**AVIS RELATIF À LA PROTECTION
CONTRE LES EVENTUELS EFFETS NOCIFS ET NUISANCES
PROVOQUÉS PAR LES RAYONNEMENTS NON IONISANTS
GÉNÉRÉS PAR DES ANTENNES ÉMETTRICES STATIONNAIRES
Commune : CHAPELLE-LEZ-HERLAIMONT - Exploitant : ORANGE
Référence exploitant : 257C1_1 / 30109C1_1 / 40109C1_1 / 50109C1_1**

Rapport n° 2879 / 2025

Adresse	Rue des Martyrs 7160 CHAPELLE-LEZ-HERLAIMONT (Godarville)
Coordonnées Lambert belge 72	144546E 131399N
Type d'implantation	Pylône
Exploitant	ORANGE
Réf. du site de l'exploitant	257C1_1 / 30109C1_1 / 40109C1_1 / 50109C1_1

Figure 1 : Vue en plan des lieux de séjour et des points de contrôle

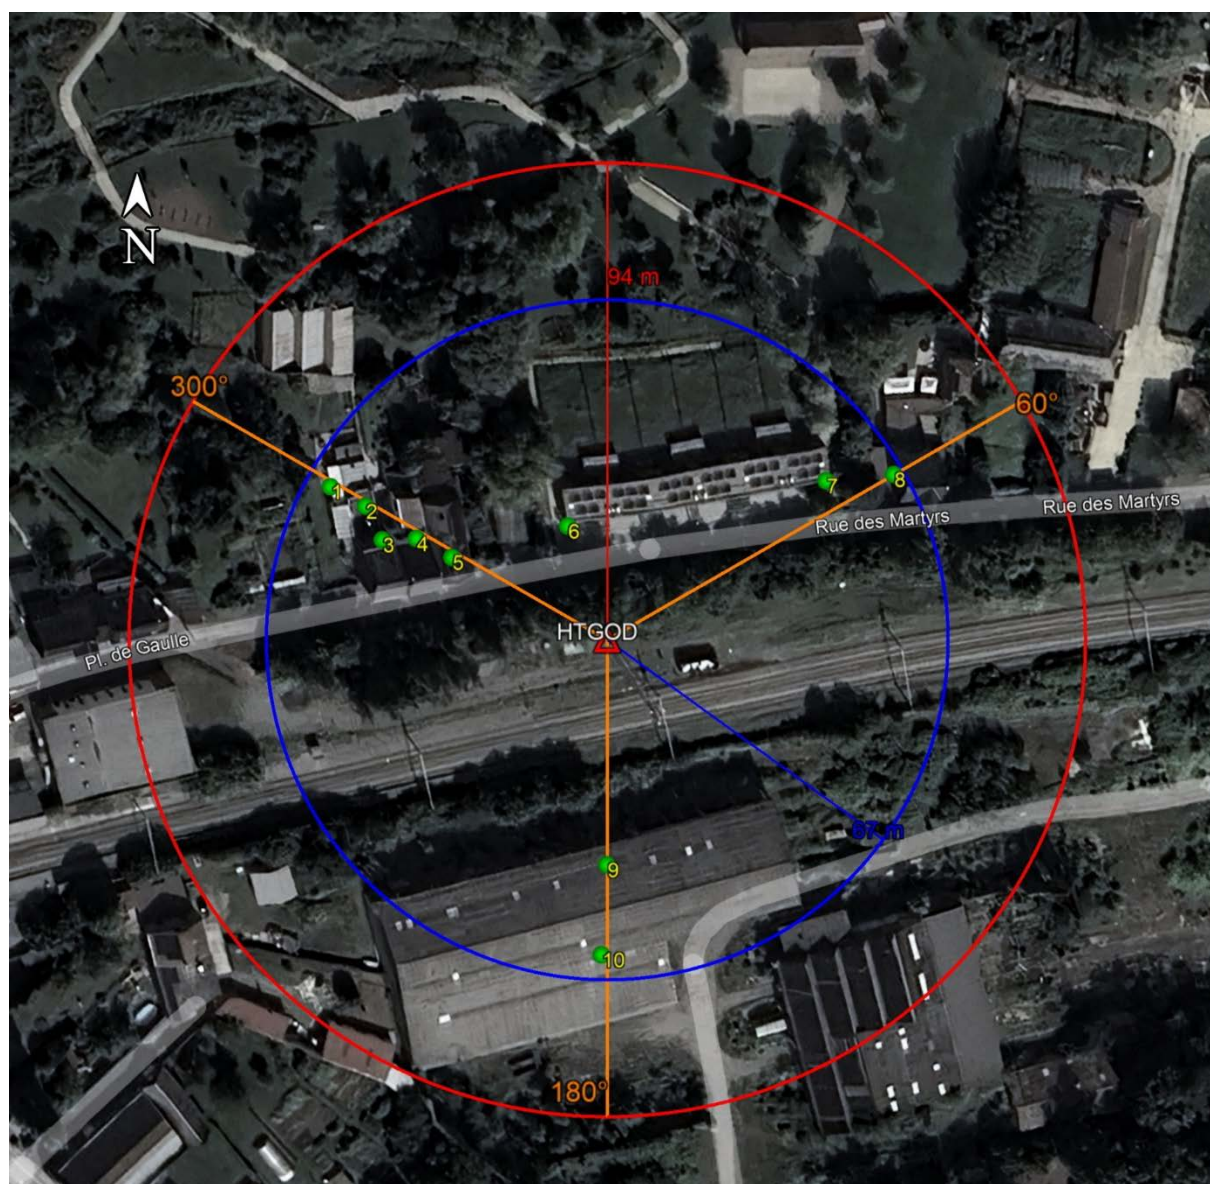
N° point de contrôle	LS	Atténuation (dB)	Indice d'exposition relatif à la limite par installation IE_i
3	LS1	3,0	0,064
4	LS4	3,0	0,064
9	LS9	3,0	0,057
5	LS5	3,0	0,052
2	LS1	3,0	0,048
7	LS6	3,0	0,047
10	LS9	3,0	0,046
8	LS8	3,0	0,044
1	LS1	3,0	0,039
6	LS6	3,0	0,014

En ce qui concerne les antennes de l'installation mentionnées dans le tableau 1, la distance maximale à laquelle la limite pourrait être atteinte, à l'extérieur, est égale à 91,4 m. S'il n'y a pas de LS à une distance inférieure, les antennes respectent forcément la limite d'immission.

Dans le cas des LS situés à l'intérieur des bâtiments, une atténuation d'obstacle est prise en compte et il en résulte que la distance maximale à laquelle la limite pourrait être atteinte se réduit à 65,2 m.
